Bijlage, reactie advies Wijkraad

6. Reactie op het advies

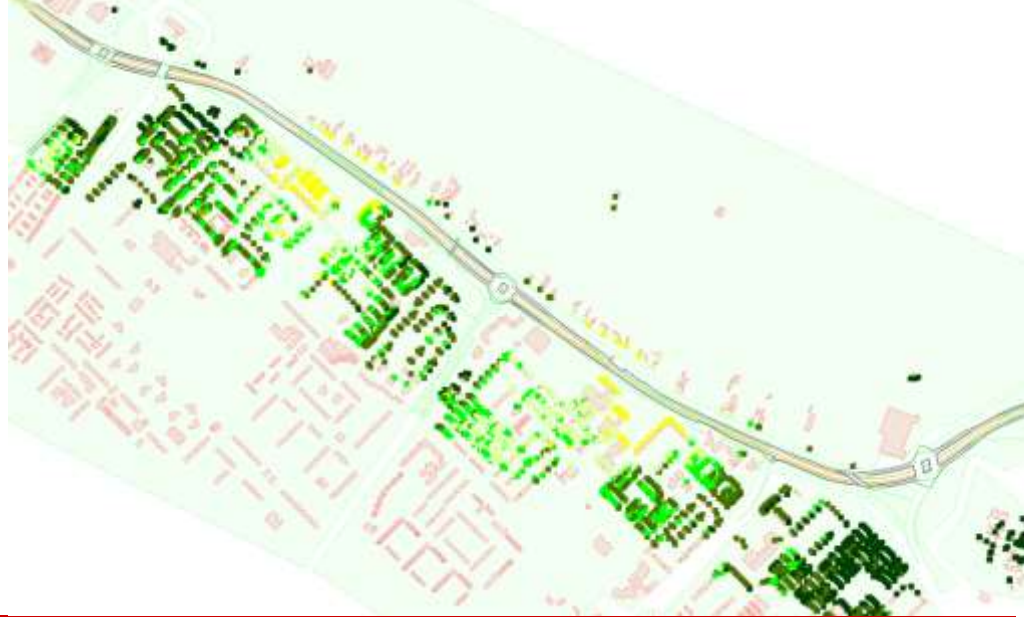
Eén voorbeeld: in de stukken van het IPVE en FO is aangegeven dat onderdoorgangen beter scoren op geluid in vergelijking met fly-overs (viaducten). De tussenliggende delen blijven op maaiveld en daar blijft het geluid een probleem. Theoretisch kan de situatie tussen nu en 2020 (referentiejaar) nog verslechteren, waarna zelfs een verbetering ten opzichte van de referentiesituatie nog een verslechtering kan zijn ten opzichte van nu. Een verbetering met 2 dB is nog steeds een druppel op een gloeiende plaat. Het is dan nog steeds slecht om nabij de NRU te wonen. Wetenschappelijke onderzoeken wijzen uit dat verstoring van de nachtrust van invloed is op de gezondheid.

Een onderdoorgang leidt tot lagere geluidniveaus dan een viaduct. Vanuit het aspect geluid gaat de voorkeur daarom uit naar onderdoorgangen. Het verschil tussen een onderdoorgang en een viaduct is gemiddeld ongeveer 3 decibel met lokaal aanzienlijk grotere verschillen. Bij een weg met drie onderdoorgangen gaat bij bijna alle woningen de geluidbelasting omlaag in 2035. Voor een aantal woningen langs de wegvakken tussen het Gandhiplein en het Dunantplein en het Dunantplein en Kochplein is sprake van een lichte toename. Bij een weg met viaducten bij het Gandhiplein en Dunantplein krijgen meer woningen te maken met een (beperkte) toename van de geluidbelasting.
